RESPUESTAS A NOTA ACLARATORIA ESTUDIO DE IMPACTO AMBIENTAL PROYECTO CEDRO SOLAR SEGÚN NOTA NUMERO AC-0043-0203-2020 DEL MINISTERIO DE AMBIENTE

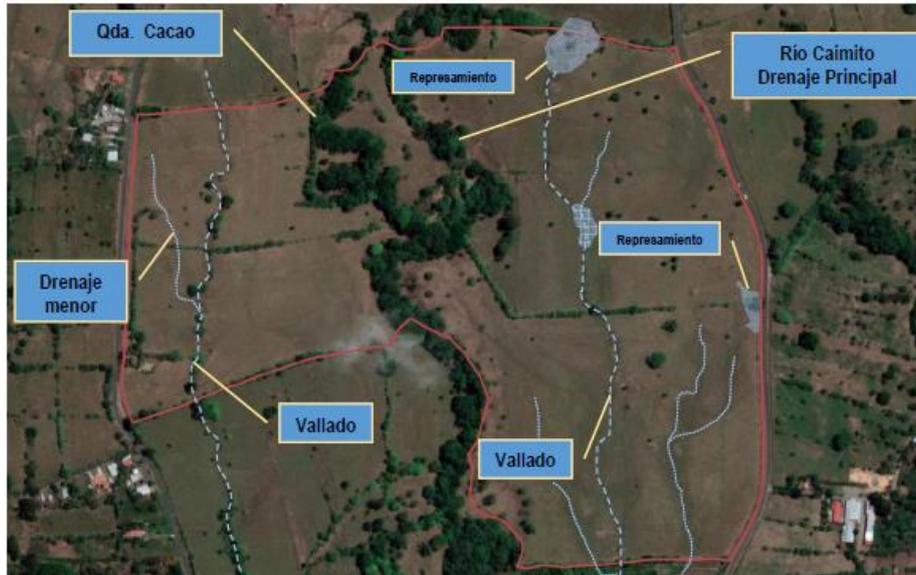
13. En función a la información suministrada en el estudio hidrológico anexo al EsIA se solicita:

a) Aclarar la cantidad de zanjas naturales y represamientos ubicados en el polígono de 30 hectáreas

b) En caso de que exijan zanjas naturales y/o represamientos dentro del polígono de 30 hectáreas deberá definir su dentro del alcance del EsIA se contempla la actividad de canalización

La gráfica a la que hace referencia la figura es la figura 5-8 del Estudio hidrológico la cual se observa en detalle a continuación. De dicha gráfica se observa que al oeste del polígono existen dos drenajes y dos represamientos naturales. Al observar en detalle el Plano A adjunto a este documento puede detallarse una línea azul clara fuera del polígono del proyecto cedro solar que muestra claramente que ambos represamientos y ambos drenajes están fuera del polígono del proyecto. Del lado izquierdo del proyecto, la línea catalogada como drenaje menor, es en realidad una escorrentía natural detectada al momento

del estudio (realizado en época de lluvia) y que desembocaba a la Quebrada Tejar. En tal sentido, como parte de los trabajos a realizar en el terreno para reconfiguración del terreno, se pretende el manejo de las pendientes en terreno para aprovechar las escorrentías naturales pero no se tiene previsto la construcción de obras de canalización. En tal sentido se confirma que no existen **zanjas naturales o represamientos naturales** en el área de CEDRO solar y que los cuerpos de agua en este lado del terreno son la Quebrada sin Nombre afluente al Río Caimito, el Río Caimito y la Quebrada Tejar, cuerpos para los cuales se tomó lo establecido por la Ley Forestal dejando una distancia mínima de 10 metros a cada lado del cauce.

La recomendación del estudio hidrológico de dejar 3 metros, se mantuvo para las zanjas naturales en el área oeste del proyecto Caoba, pero no aplican al proyecto actualmente en evaluación.
